Document	Beoordeling Rapportage en Archeologisch Advies
Plangebied	Slikkerdijk-Grote Sloot, Oudesluis, gemeente Schagen
Adviesnummer	22211
Archisnummer	5297363100
Opsteller	[REDACTED]
Datum	13-10-2022

Beoordeling Rapportage en Archeologisch Advies

Afbeelding 4. Ligging van het plangebied (zwarte stippellijn) op de kadastrale minuutkaart uit 1826 (bron: beeldbank.cultuureerfgoed.nl).

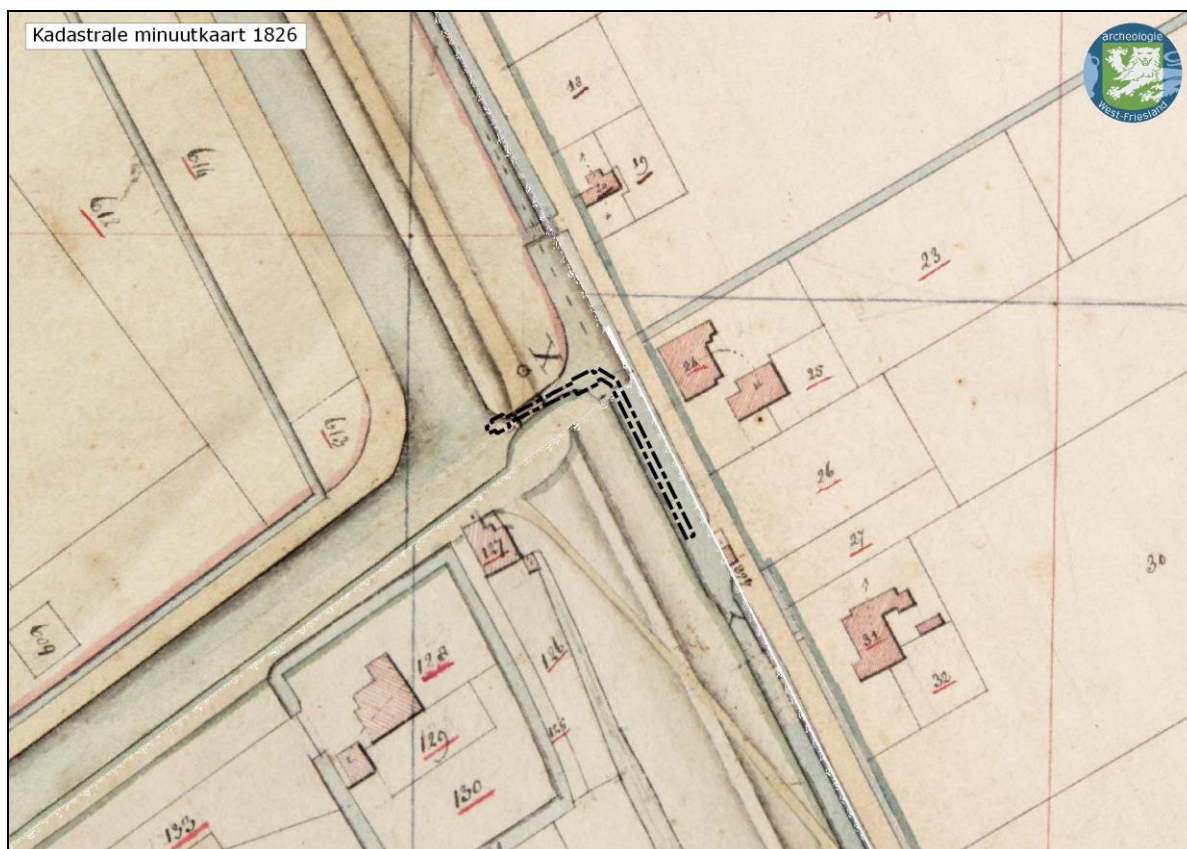
Afbeelding 16 (pag. 16)

Het plangebied kan preciezer worden aangegeven op de kadastrale minuutkaart uit 1826 (afb. 4). De geplande ingreep valt zo goed als volledig samen met de oude waterloop. Het realiseren van de duiker betekent dus in feite het herstellen van de oude situatie. Tussen de Slikkerdijk en de weg langs de Grote Sloot is op de kadastrale minuutkaart nog een brug aanwezig.
